OBIEKT NR.25.2

FRAGMENT ZE ZMIANAMI W ISTNIEJĄCEJ ROZDZIELNICY RG nn 400/230V 50Hz
- dla potrzeb nowych dmuchaw D25.2.1 - D25.2.4

WYKONAWCA EKO BUDOWA PROJEKTOWO TECHNICZNE www.eko-pl	BIURO PROJEKTOWO - TECHNICZNE EKO Sp. z o.o. 54-111 WROCŁAW ul. ROLNA 38		Temat: PRZEBUDOWA I ROZBUDOWA ISTNIEJĄCEJ OCZYSZCZALNI ŚCIEKÓW EKO-CHIEF WRAZ Z ROZBIÓRKĄ OBIEKTÓW PRZY UL. WIEJSKIEJ 9 W ŚWIERADOWIE-ZDRÓJ		Temat: Zmiana rysunku	
	Projektant: mgr inż. Bogumił Kozłowski	Specjalizacja: elektryczna	Wzrost: 1370/100	Podpis: [Signature]	OB. NR.25.2 Schemat jednobiegunowy fragmentu rozdzielnic głównej RG - dla potrzeb nowych dmuchaw zastępuje z projektu rys.SWZ-03 ark. 2/2	
INWENIERYST	Opis: mgr inż. Magda Kozłowska	elektryczna	158/DOŚ/10	2016-05	PB	
Urządzenia Ciepło-Szkodliwych		elektryczna	2016-05	E-04

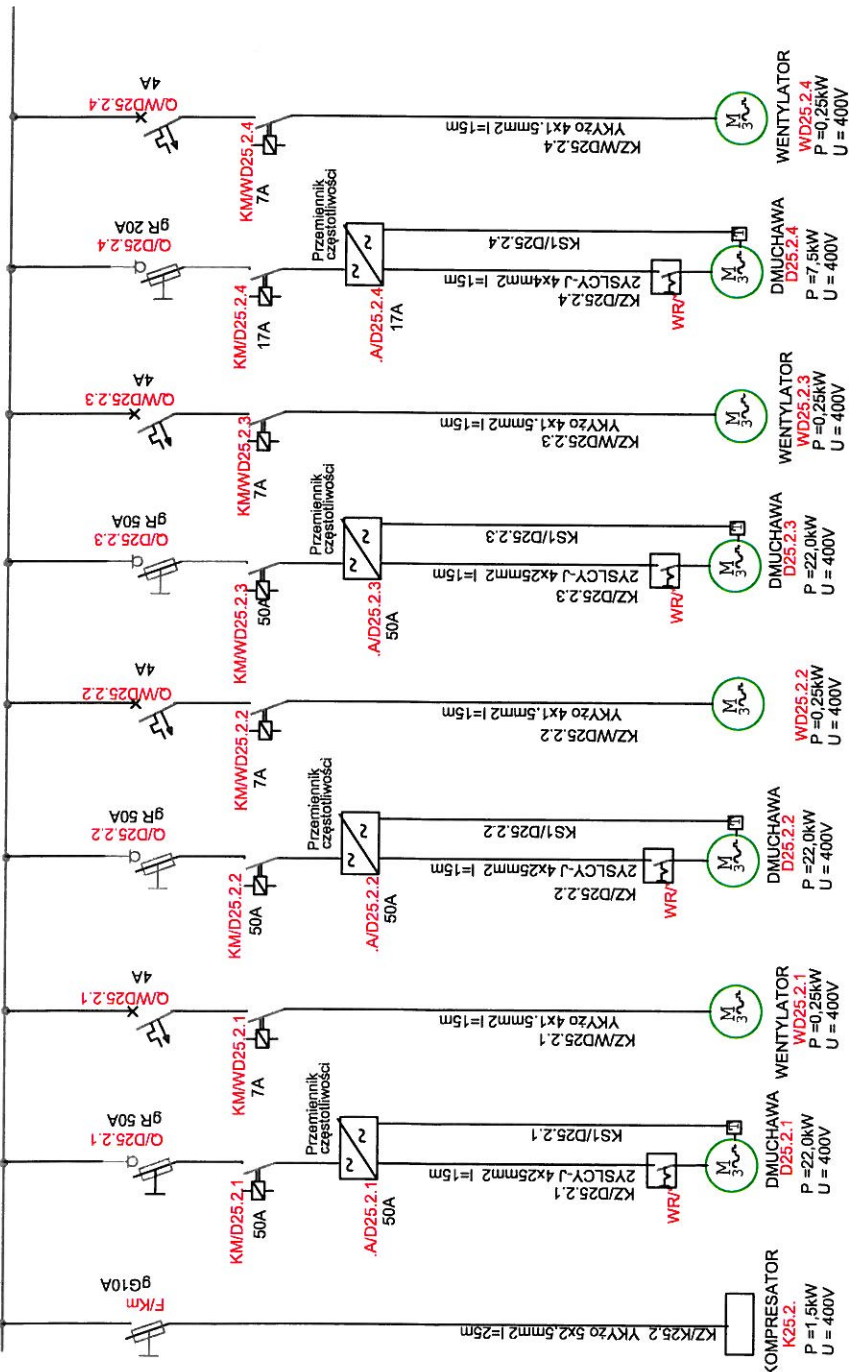
UWAGA:
W rozdzielnicy RG - wymiana aparatury i kabli do dmuchaw
zgodnie ze schematem jednobiegunowym

- ZASTĘPUJE rys SWZ-03/E ark.. 2/2 z projektu
2. Projekt Architektoniczno-budowlany CZĘŚĆ IIIA
- BRANŻA: Elektryczna, automatyczna i pomiarowa
- ZASILANIE OCZYSZCZALNI z 12.2004r
